Modulo per la presentazione delle osservazioni per i piani/programmi/progetti sottoposti a procedimenti di valutazione ambientale di competenza statale

ID: 9475 - Progetto di un impianto eolico, denominato "PARCO EOLICO SANTERAMO", costituito da n. 11 aerogeneratori con potenza unitaria di 6,4 MW, per una potenza complessiva pari a 70,4 MW, da realizzarsi nel Comune di Santeramo in Colle (BA) con le opere di connessione e infrastrutturali da realizzarsi anche nel Comune di Matera (MT). Codice pratica MYTERNA 202100701.

OGGETTO DELLE OSSERVAZIONI

Stralcio su ortofoto dei punti macchina proposti da IBERDROLA (in giallo) e dei punti macchina del progetto ENIT (in rosso)

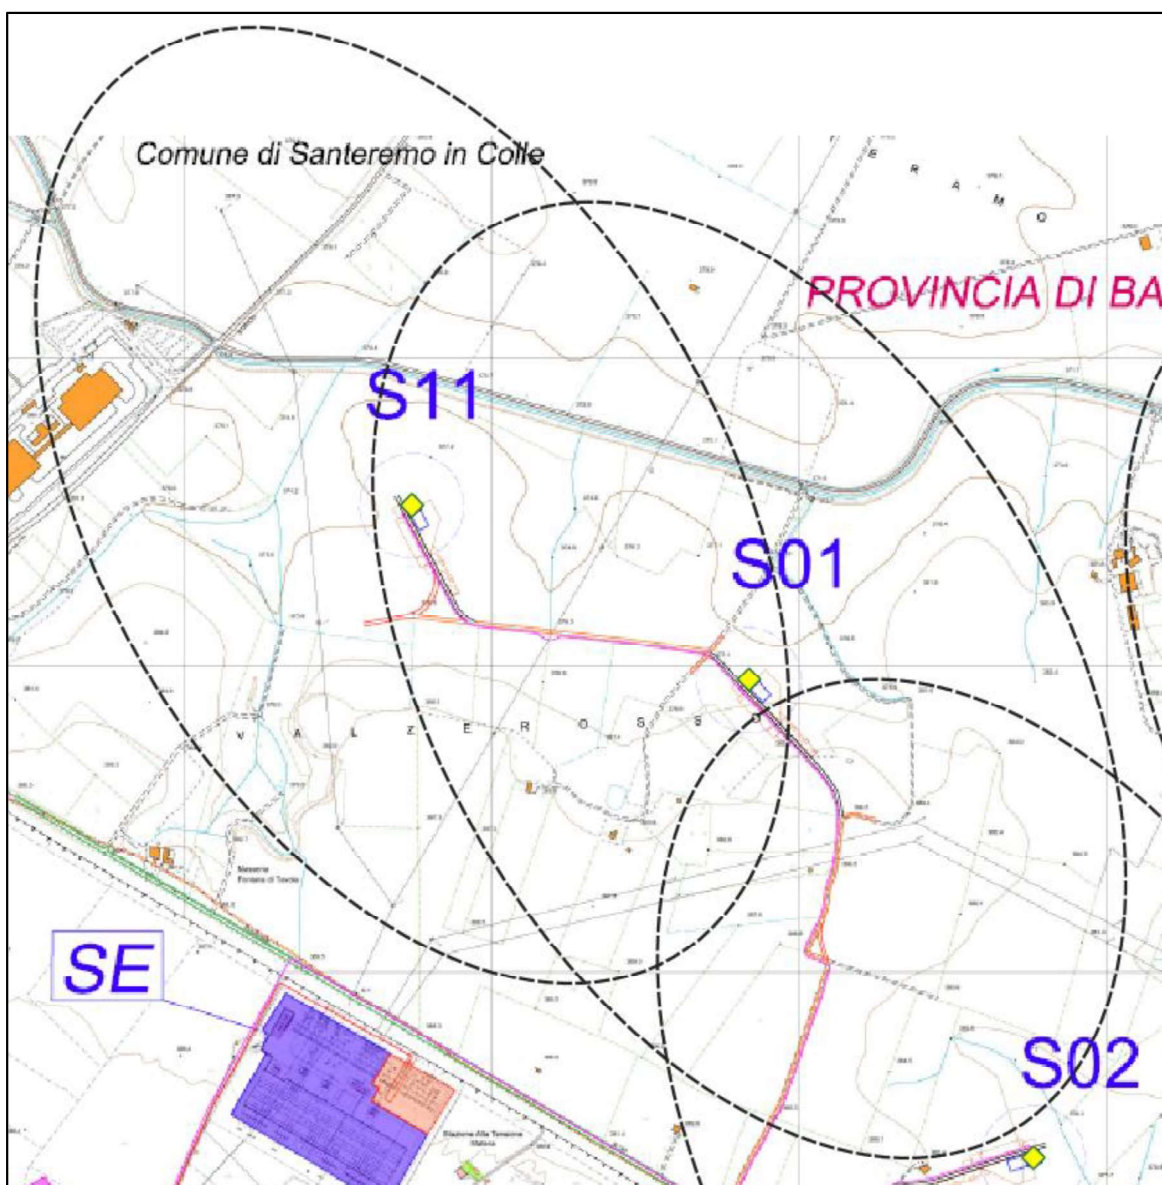
Preliminarmente si evidenzia che la scrivente società ha depositato in data 31/01/2020 istanza di PAUR presso la Regione Puglia (ID VIA 513) per un impianto eolico composto da 7 WTG, ubicato nella medesima area dell'impianto proposto dalla società IBERDROLA in questione, come si evince immediatamente dalla sovrapposizione cartografica su ortofoto seguente.

Si osserva quindi in primis che, ove il ricorso proposto dalla scrivente società venisse accolto dal TAR, l'istanza di PAUR della ENIT potrebbe essere conseguentemente approvata e, quindi, per evidenti motivi di sovrapposizione il progetto proposto dalla società IBERDROLA sarebbe da rigettare in quanto avente data di presentazione successiva.

Rispetto della distanza minima di 5diametri e 3 diametri

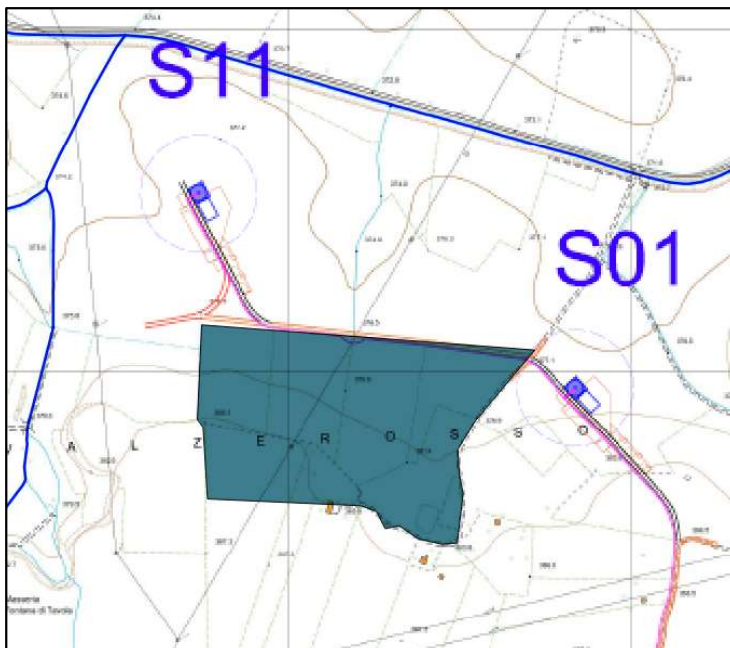
2. Non è rispettata per le WTG 1 ed 11, la distanza minima di 5 diametri nella direzione prevalente del vento e di 3 diametri nella direzione ortogonale a quella del vento, come si evince facilmente dalla verifica grafica proposta alla pagina seguente. Si ricorda che questa è una indicazione contenuta nelle Linee Guida allegate al DM 10.09.2010 che, quindi, non risultano rispettate.

WTG S11 e S01 rispetto al sito di VALZEROSSO

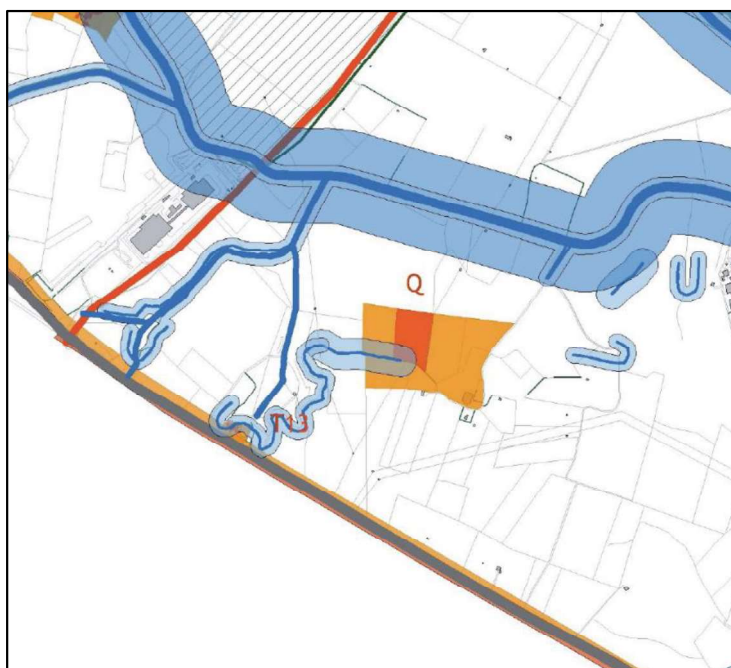
3. Le WTG n. 10 e 11, e la relativa viabilità di accesso, sono realizzate in corrispondenza del sito archeologico di Valzerosso, individuato tra gli ATD del PUG del Comune di Santeramo (v. stralci cartografici seguenti), che peraltro non è citato nella Relazione Paesaggistica e negli elaborati grafici ad essa allegati. Il rispetto di opportune distanze dagli ATD segnalati è stato un altro dei motivi che hanno indotto la società scrivente a proporre un progetto composto solamente da 7 WTG.

Stralcio su ortofoto dei punti macchina proposti da IBERDROLA (in giallo) e dei punti macchina del progetto ENIT (in rosso)

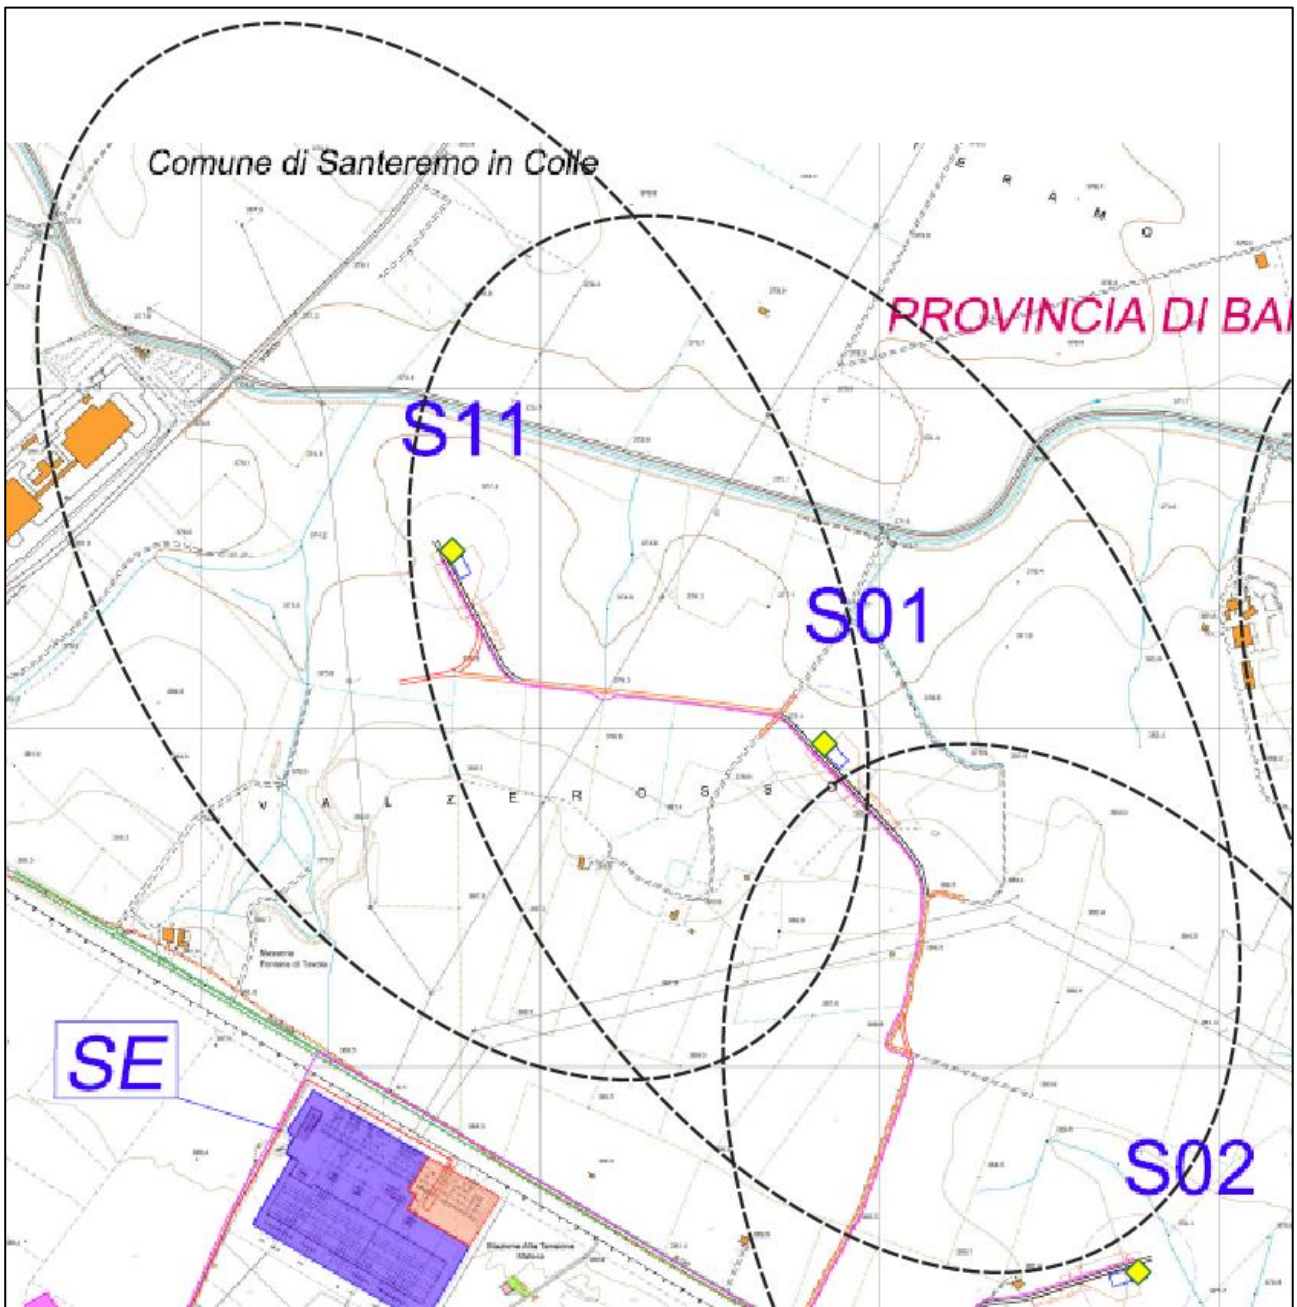
Preliminarmente si evidenzia che la scrivente società ha depositato in data 31/01/2020 istanza di PAUR presso la Regione Puglia (ID VIA 513) per un impianto eolico composto da 7 WTG, ubicato nella medesima area dell'impianto proposto dalla società IBERDROLA in questione, come si evince immediatamente dalla sovrapposizione cartografica su ortofoto seguente.

Si osserva quindi in primis che, ove il ricorso proposto dalla scrivente società venisse accolto dal TAR, l'istanza di PAUR della ENIT potrebbe essere conseguentemente approvata e, quindi, per evidenti motivi di sovrapposizione il progetto proposto dalla società IBERDROLA sarebbe da rigettare in quanto avente data di presentazione successiva.

Rispetto della distanza minima di 5diametri e 3 diametri

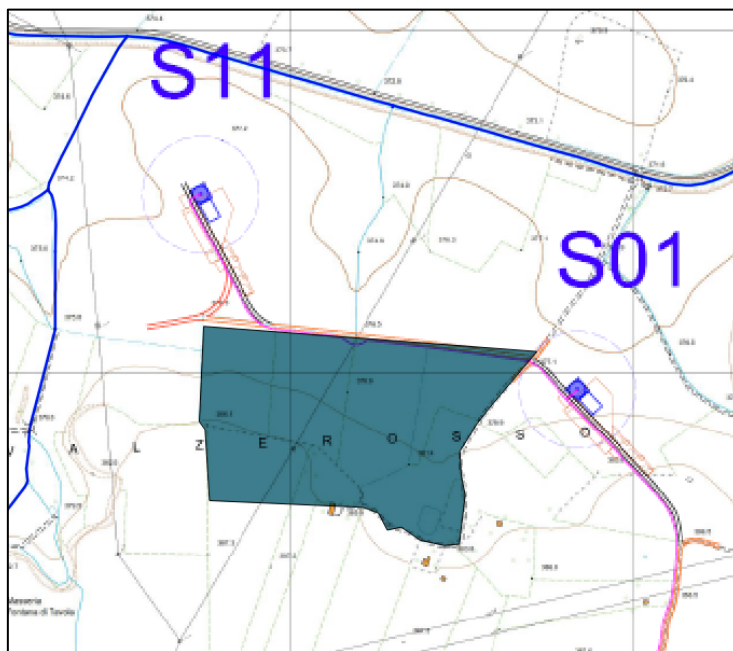
2. Non è rispettata per le WTG 1 ed 11 , la distanza minima di 5 diametri nella direzione prevalente del vento e di 3 diametri nella direzione ortogonale a quella del vento, come si evince facilmente dalla verifica grafica proposta alla pagina seguente. Si ricorda che questa è una indicazione contenuta nelle Linee Guida allegate al DM 10.09.2010 che, quindi, non risultano rispettate.

WTG S11 e S01 rispetto al sito di VALZEROSO

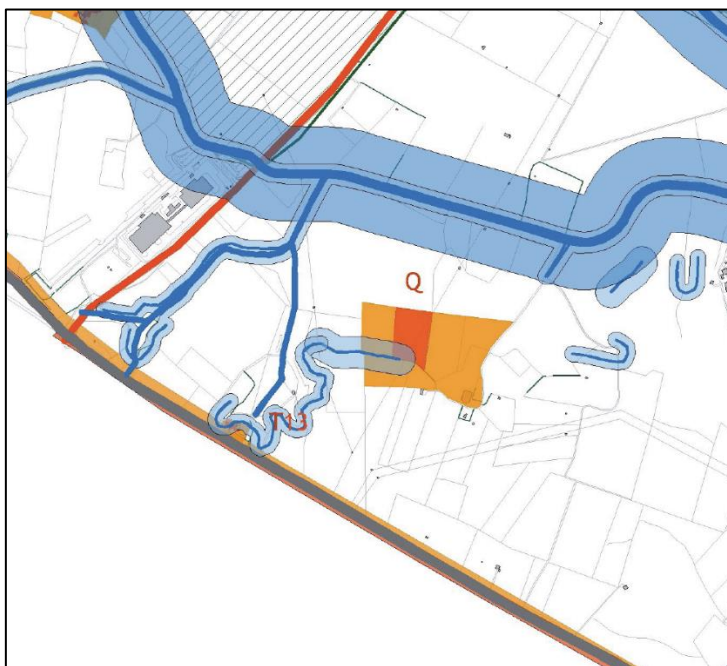
3. Le WTG n. 10 e 11, e la relativa viabilità di accesso, sono realizzate in corrispondenza del sito archeologico di Valzerosso, individuato tra gli ATD del PUG del Comune di Santeramo (v. stralci cartografici seguenti), che peraltro non è citato nella Relazione Paesaggistica e negli elaborati grafici ad essa allegati. Il rispetto di opportune distanze dagli ATD segnalati è stato un altro dei motivi che hanno indotto la società scrivente a proporre un progetto composto solamente da 7 WTG.
